COMMISSION ROYALE DES MONUMENTS ET DES SITES
KONINKLIJKE COMMISSIE VOOR MONUMENTEN EN LANDSCHAPPEN

N/Réf. : BXL20106_702_PUN BRUSSEL. Rijkelarenstraat 23 - Sint-Kristoffelsstraat 36-36A-38
Gest. : GM (= bepaalde delen beschermd als monument,)
NOVA : 04/PFU/1852907 UNIEKE VERGUNNING : Verbreden van de bestaande doorgang
Corr: Pierre-Yves LAMY naar het terrein

Eensluitend advies van de KCML

Uittreksels van de plannen uit het aanvraagdossier

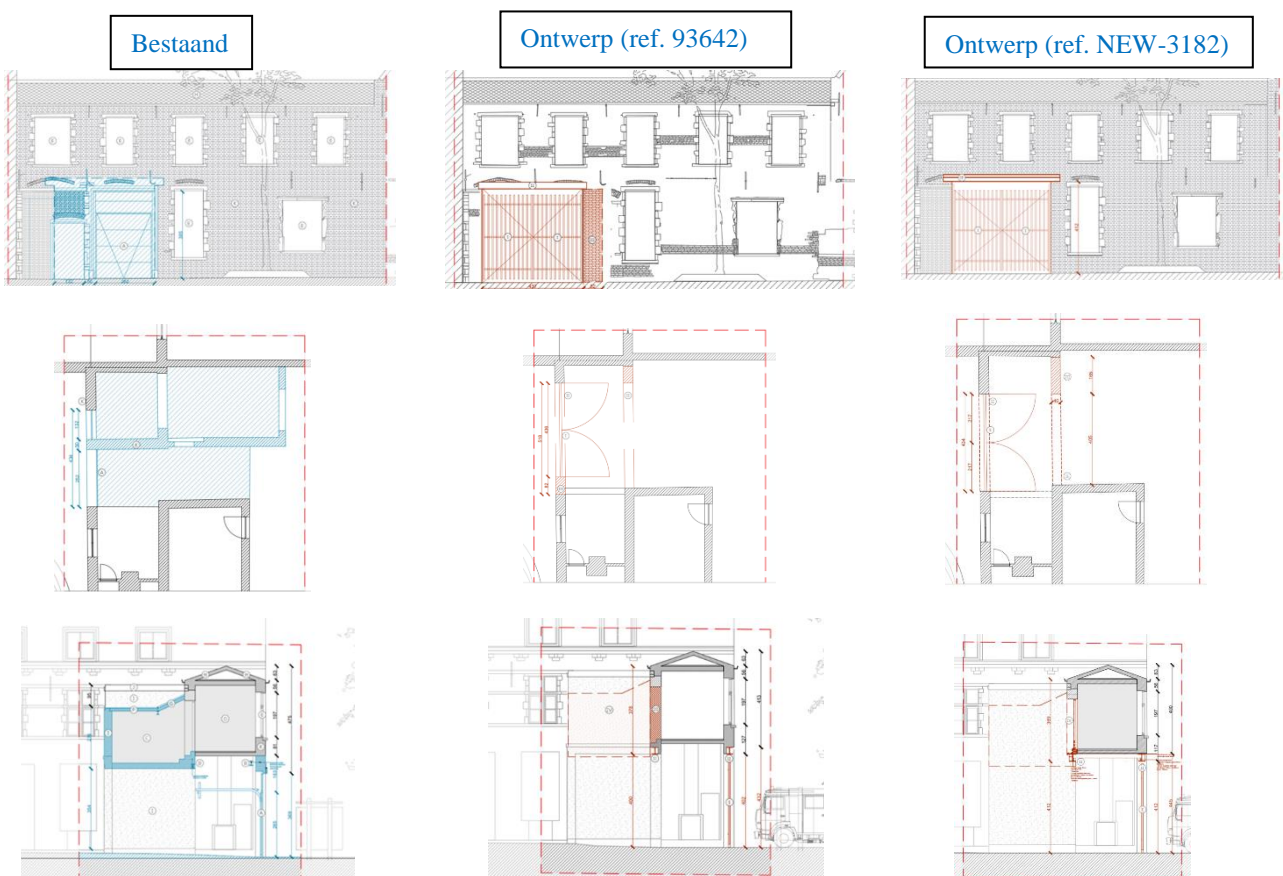
Het huidige aanvraagdossier omvat 2 plannenreeksen. De plannen met referentie 93642 stemmen overeen met 'variante 2' uit het dossier dat ter principeadvies werd voorgelegd en waarover de KCML haar akkoord gaf. Een tweede plannenreeks met referentie New-3182 stemt overeen met 'variante 1' uit de principeaanvraag die niet werd weerhouden door de KCML.

De KCML brengt een **gunstig eensluitend advies uit over het ontwerp met de gecentreerde doorgang in de as van de bovenliggende ramen (plannen met referentie 93642)**. Dit ontwerp stemt overeen met variante 2 die de commissie vroeg te weerhouden in haar principeadvies van 20/10/202. De KCML bevestigt haar standpunt hieromtrent. Dit voorstel is architecturaal evenwichtiger dan het niet-gecentreerde voorstel en komt hierdoor de leesbaarheid van de gevel ten goede. In deze optie is de doorgang bovendien iets lager waardoor de bovenliggende ontlastingsbogen in grotere mate behouden

worden en waarbij ook de gevelankers gevrijwaard blijven. **De KCML spreekt zich bijgevolg ongunstig uit over de plannen met referentie NEW-3182.**

- De KCML vraagt het nieuwe linteel boven de doorgang zodanig te plaatsen dat de bestaande ontlastingsbogen maximaal gevrijwaard kunnen worden. Kan de nieuwe ligger bijvoorbeeld achter het metselwerk geplaatst worden? De plaatsing van het linteel en de bijbehorende details dienen in de mate van het mogelijke in die zin te worden aangepast, in samenspraak met de DCE.

Historisch kloosterplan (uit aanvraagdossier). De groene pijl geeft de bestaande (te vergroten) doorgang weer ; de rode pijl de historische, centrale toegang tot de kloostertuin waarvan de archeologische sporen werden teruggevonden : zie foto uit de archeologische studie van de ULB)

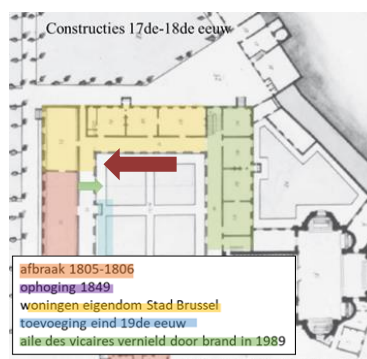
“In het historische ontwerp van het kloosterplan merken we op dat de toegangen, georganiseerd rond de binnentuin, lijnrecht tegenover elkaar gepositioneerd staan. Door het vergroten van de toegangspoort tot de site destijds, zijn bredere perspectieven ontstaan van de publieke straat naar de binnentuin en vice versa. De uitlijning van deze toegangen en respectievelijke perspectieven achten wij als kenmerkend en belangrijk voor deze site. Wij zouden deze kwaliteit dan ook graag bewaren in het vooropgestelde project. Door de nieuwe toegangspoort te centreren t.o.v. de bovenliggende ramen dreigen we deze uitlijning, alsook de zichten te verliezen door het opmetselen van de poort. Daarom het voorstel tot behoud van de bestaande opening en een vergroting naar de linkerzijde (bestaande deur).”

De KCML stelt vast dat de ‘centrale’ doorgang tussen de kloostervleugels en de kloostertuin waarnaar wordt verwezen zich meer naar rechts bevond (richting kerk). Indien men die ‘as’ wil herstellen zou meer metselwerk moeten afgebroken worden wat niet wenselijk is aangezien dit ook een impact zou hebben op 17^{de}-muurdelen. De aangehaalde zichtas betrof bovendien geen zichtas vanaf het openbaar domein aangezien de centrale toegang naar de besloten kloostertuin uiteraard niet doorliep tot in de publieke ruimte. De “centraliteit” betrof dus enkel in de kloostertuin zelf. In dat verband wijst de KCLM er ook op dat de resten van die historische toegang tot de kloostertuin, die in de archeologische studie gedocumenteerd zijn, in het definitieve restauratieproject bewaard en gevaloriseerd moeten worden.

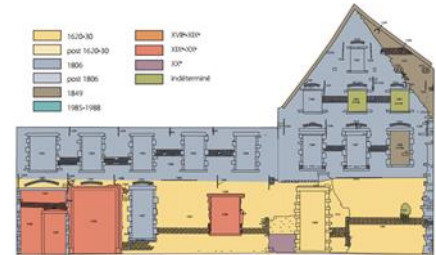
“Bovendien merken wij graag op dat een niet gecentreerde positie t.o.v. de bovenliggende ramen de impact op het gevelmetselwerk sterk vermindert i.v.m. het eerste voorstel. Omwille van deze positie dienen we minimaal te demonteren in het 19^e en 20^e-eeuwse metselwerk, boven de deuropening (zie geveltekeningen). Waar we in het andere scenario veel meer metselwerk dienen te verwijderen. Bijgevolg moet hierdoor ook geen nieuw gevelmetselwerk toegevoegd worden in de voorgevel. Wederom is dit in de gecentreerde positie wel van toepassing, hier zou een strook dragend metselwerk toegevoegd worden aan het oudere, 17^{de}-eeuwse metselwerk.”

De KCML gaf reeds in haar principieadvies van 20/10/2021 aan dat afbraak van een deel van het recentere metselwerk (19^e – 20^e eeuw) links van de bestaande doorgang niet problematisch is. De erfgoedwaarde van dit metselwerk is beperkt en die ingreep laat toe om een architecturaal evenwigtigere compositie te bekomen. Voorzichtige demontering en zorgvuldig materiaalgebruik (herbruik) moet toelaten deze nieuwe ingreep met eerbied voor de bestaande gevel uit te voeren en zorgvuldig aan te sluiten op het 17^{de}-eeuwse deel.
